MODIFICATION DE SOUMISSION **No.1** AMENDMENT TO TENDER

Replacement of lock gates, Lock no. 5 at Chambly Canal

Date d'émission – Date of issue
17 août 2015 / August 17, 2015

Révisé - Addenda #1 – 14 août 2015

RETROFIT OF
 EXISTING RACK & PINION PITTS
 AT LOCK No.8

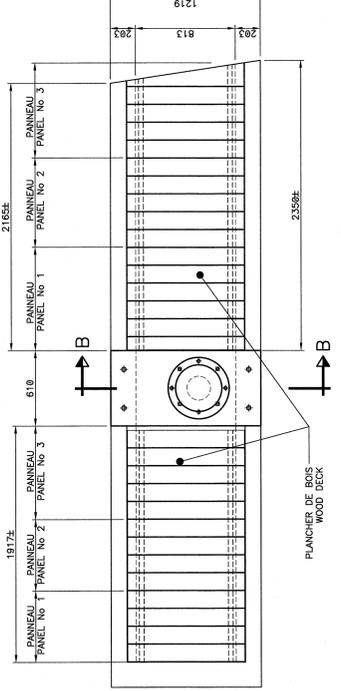
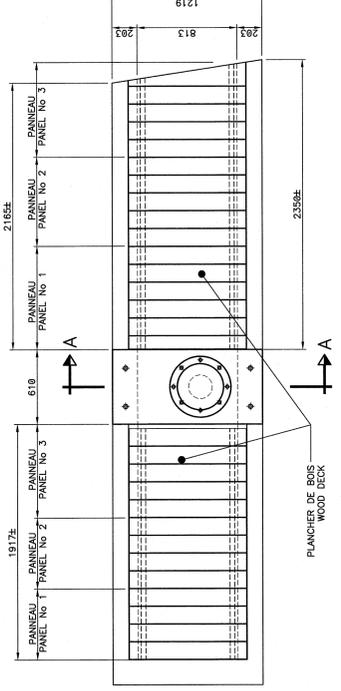
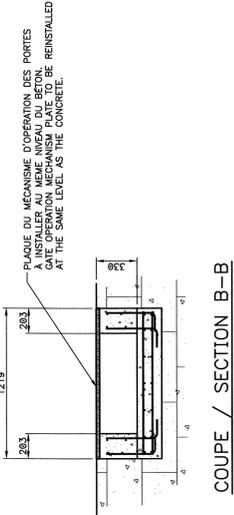
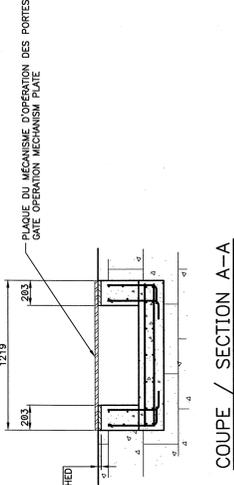
NOTES:
 1. L'ENTREPRENEUR A ÊTRE TENU RESPONSABLE DE FAIRE LES RELÈVÉS ET DE VALIDER LES DIMENSIONS DES ÉLÉMENTS À RÉFÉCTIONNER, LA CONSTRUCTION ET LA RÉALISATION DES NOUVELLES PORTES. LE CONTRACTEUR EST RESPONSABLE DE SURVEILLER ET VALIDER TOUTES LES DIMENSIONS DES ÉLÉMENTS À RÉFÉCTIONNER ET DE LA CONSTRUCTION DES NOUVELLES PORTES.

NOUVELLES CONDITIONS
NEW CONDITIONS

CONDITIONS EXISTANTES
EXISTING CONDITIONS

NO	DATE	REVISIONS/REVISIONS	APP.
00	15-08-13	ADDITION No. 1 / ADDENDUM No. 1
